図面変更指示書

令和5年3月22日

山梨大学(下河東)看護学科教育研究棟他LED照明更新工事

山梨大学 施設・環境部	担当	approved	工事名 山梨大学(下河東)看護学科教育研究棟他LED照明更新工事	trade
		checked	title 看護学科教育研究棟 2階平面図【改修前】	drawing no. E-02
		dram	date 2023.3	scale A1: 1/160 A3: 1/320

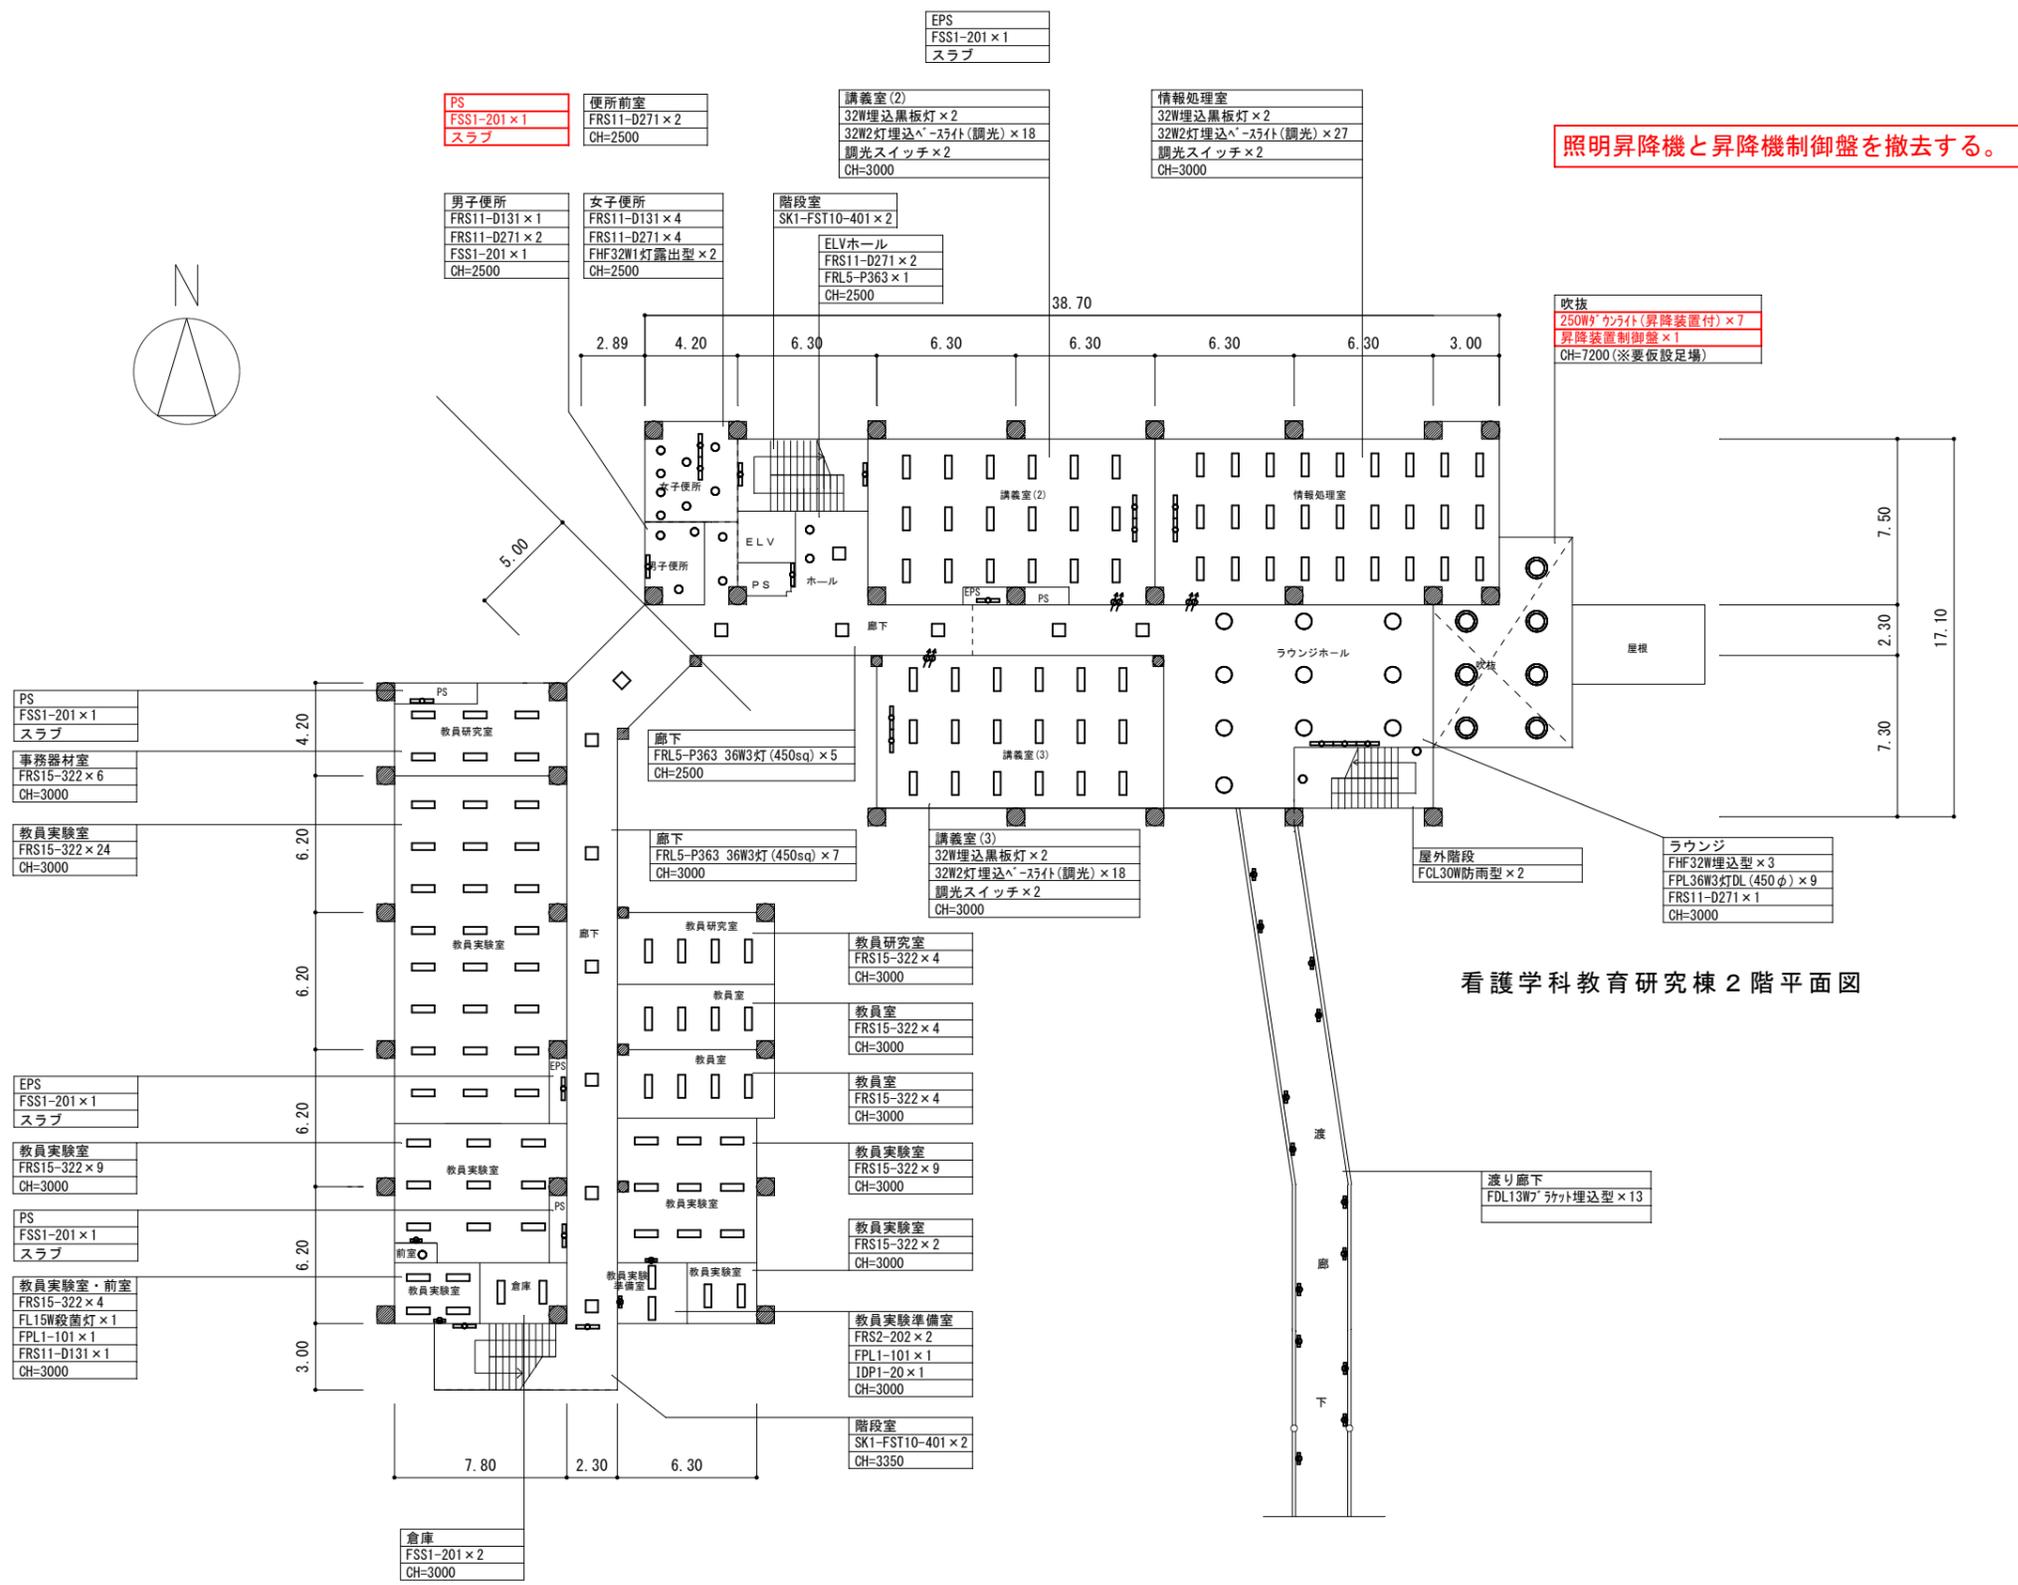
No	図面番号	変更前	変更後
1	E-01 ～ E-12		各階のEV横PSの器具の撤去と新設を追加
2	E-02		吹抜の照明器具の昇降装置と昇降装置制御盤の撤去を追加
3	E-03	実習講義室FRS15-322*26	実習講義室FRS15-322*24
4	E-09	実習講義室LRS3-4-48*26	実習講義室LRS3-4-48*24
5	E-13 E-14		玄関入口・ホール・小講義室・大講義室の照明器具の昇降装置と昇降装置盤の撤去を追加
6	E-18		ラウンジの器具台数を変更 ラウンジの昇降装置と昇降装置制御盤の撤去を追加
7	E-20	ラウンジ器具台数 LRS2-120*9	ラウンジ器具台数 LRS2-120*5
8	E-25		体育館の照明器具の昇降装置と昇降装置制御盤の撤去を追加
9	E-29		風除室の票を追加 玄関軒下の器具シンボル一部変更

照明昇降機と昇降機制御盤を撤去する。

山梨大学 施設・環境部	担当	approved	工事名	山梨大学(下河東)看護学科教育研究棟他LED照明更新工事	trade
		checked	title	図書館 2階平面図【改修前】	drawing no.
		dram	date	2022. 8	scale
			serial no.	E - 18

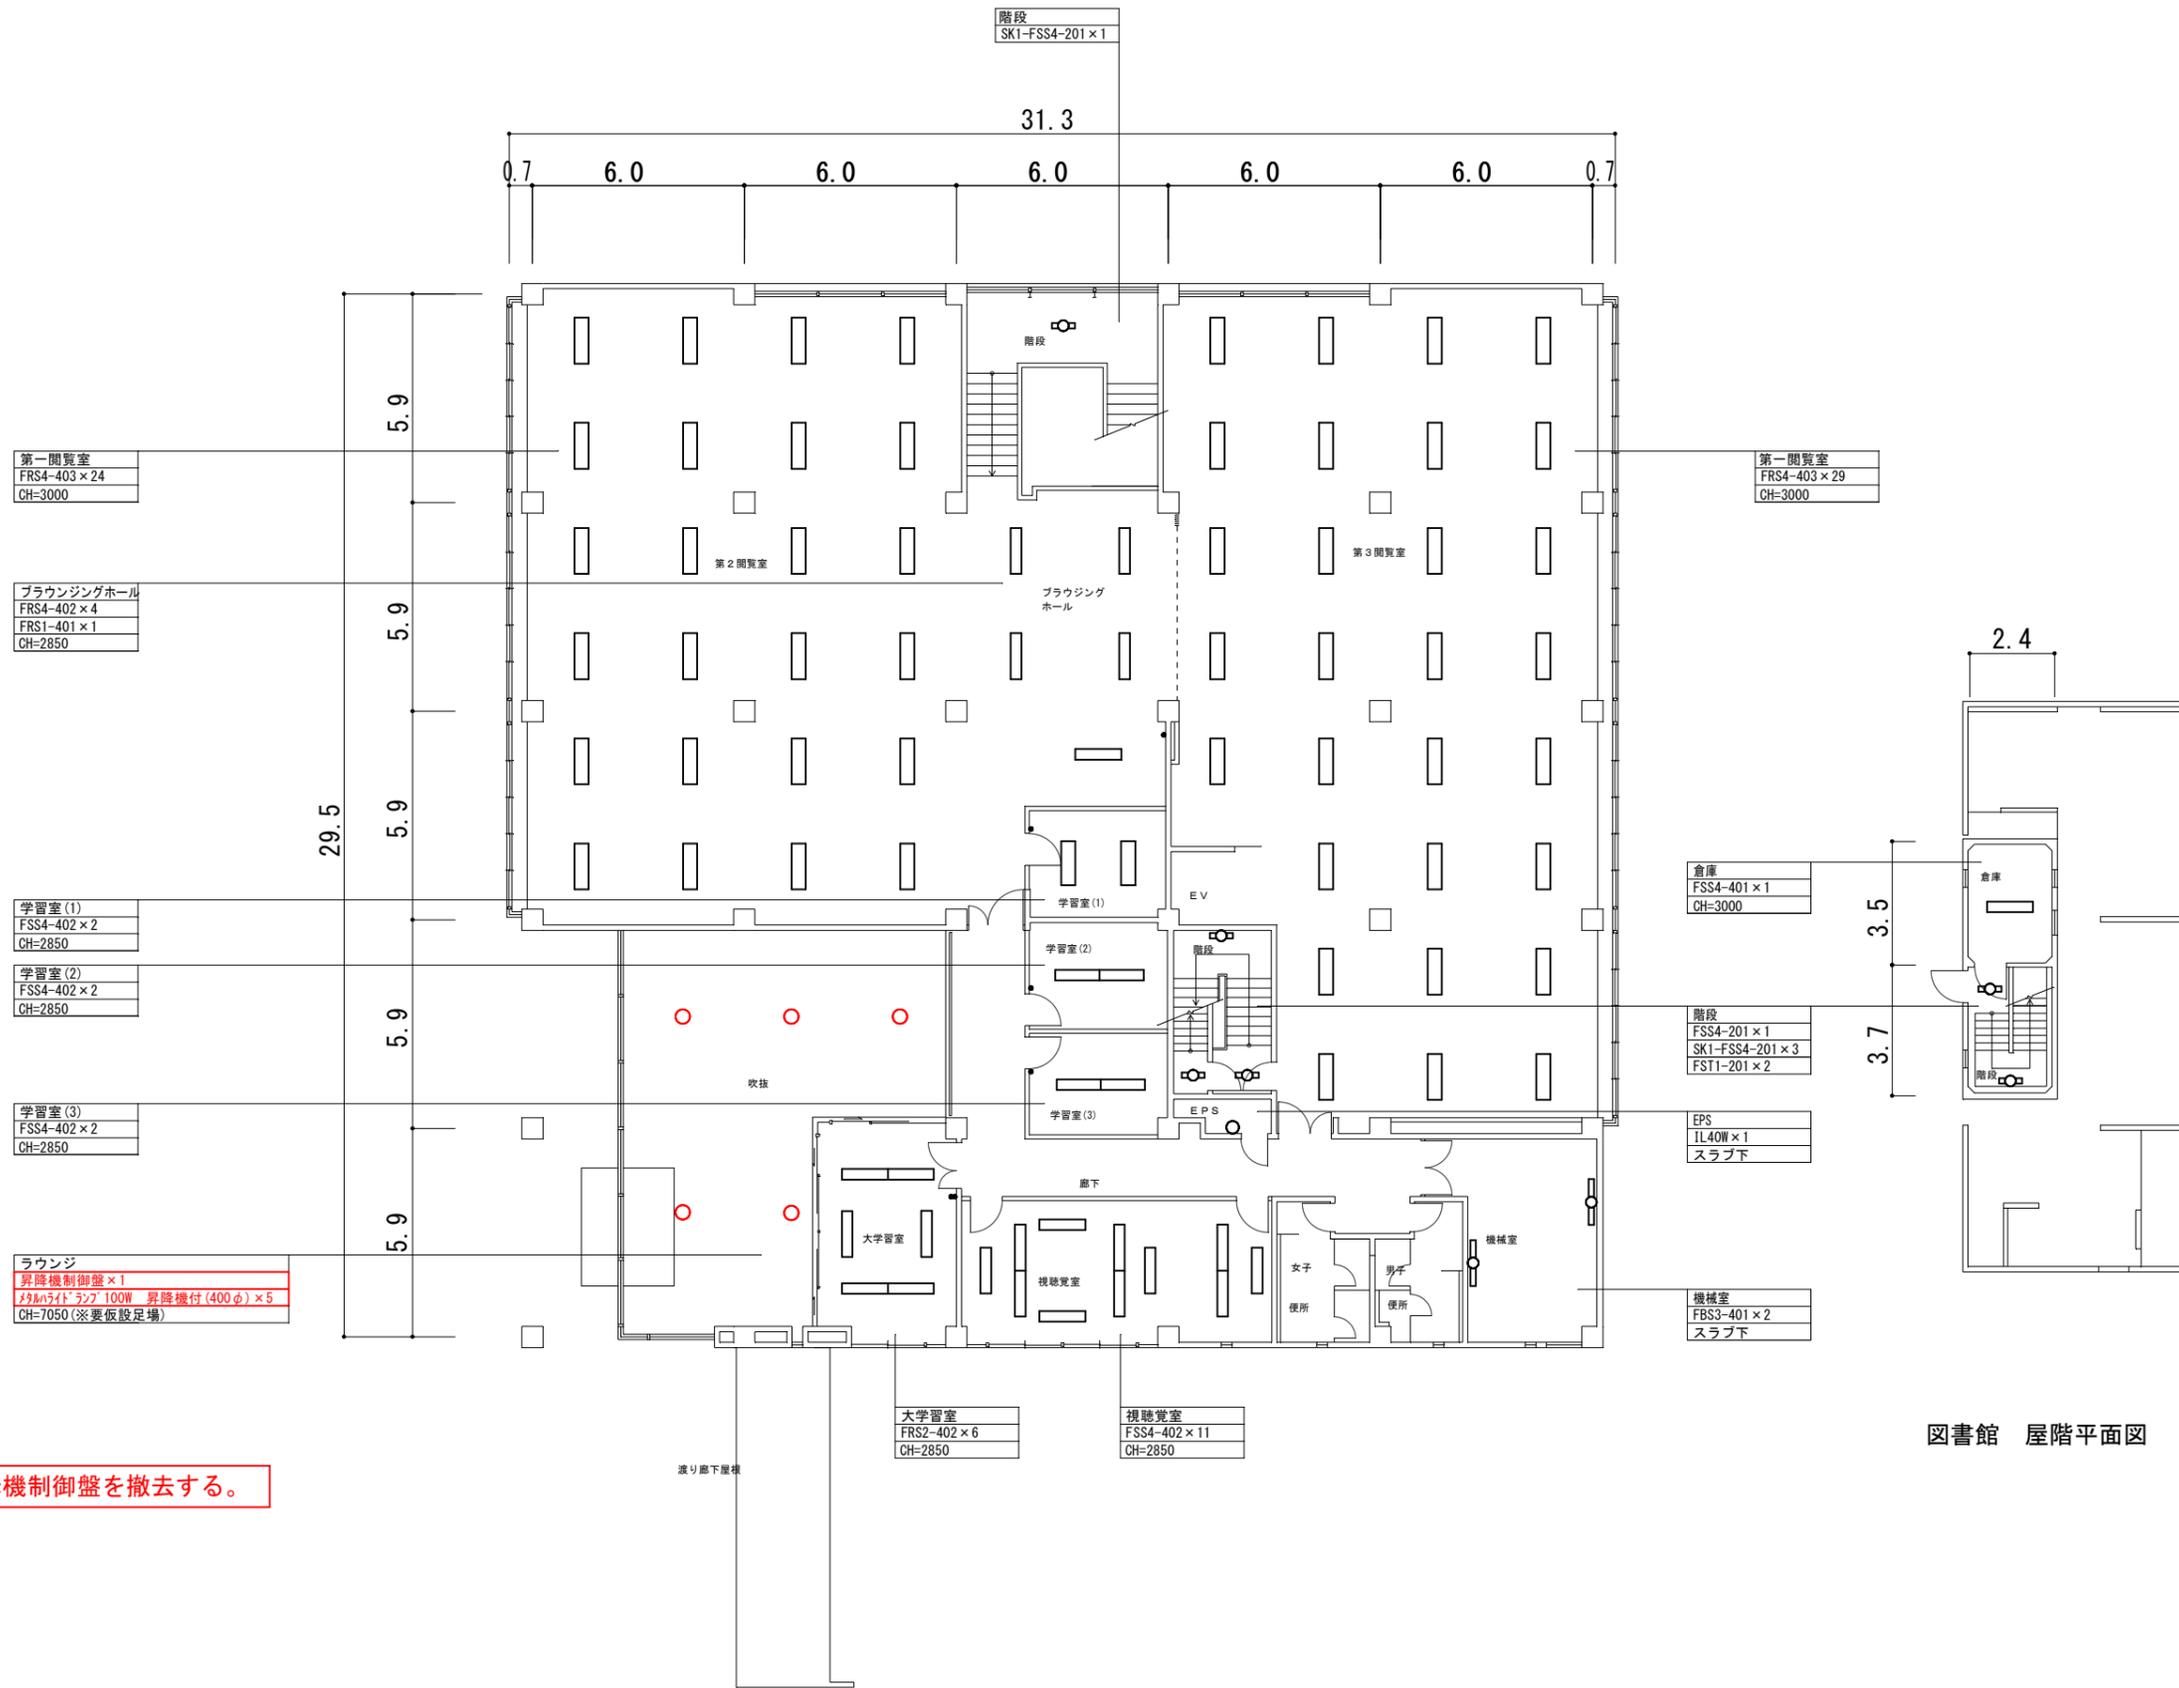
照明昇降機と昇降機制御盤を撤去する。

山梨大学 施設・環境部	担当	approved	工事名	山梨大学(下河東)看護学科教育研究棟他LED照明更新工事	trade
		checked	title	体育館 1階平面図【改修前】	drawing no.
		dram	date	2023.3	scale
					serial no.
					E - 25

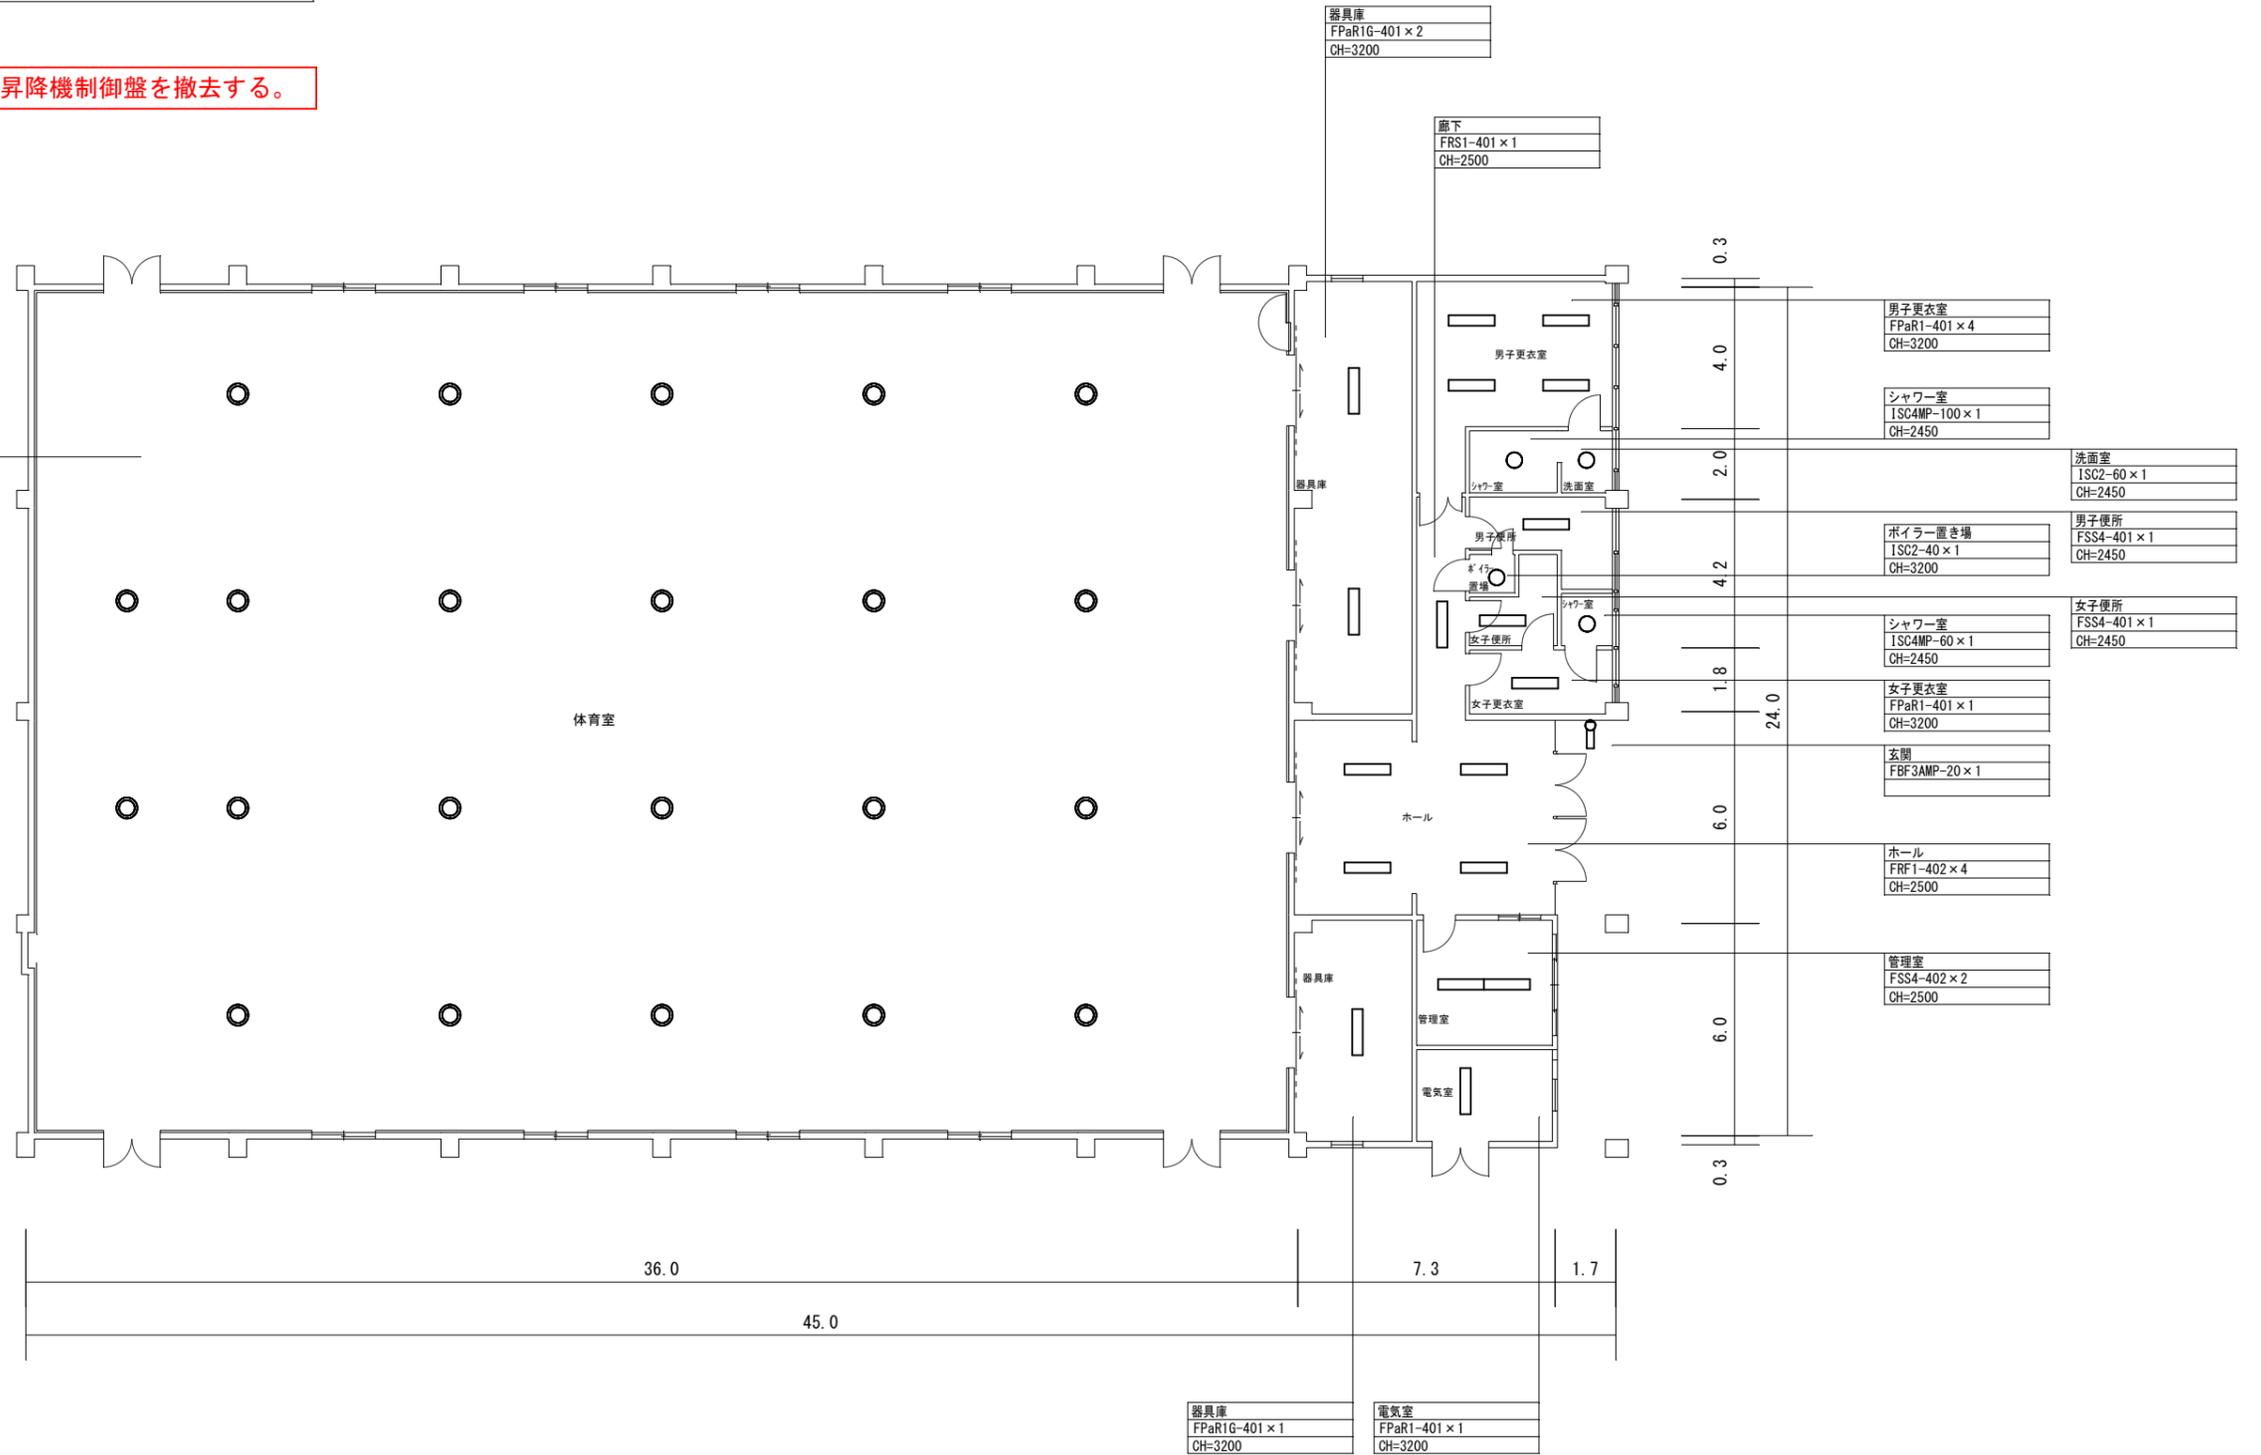
照明昇降機と昇降機制御盤を撤去する。
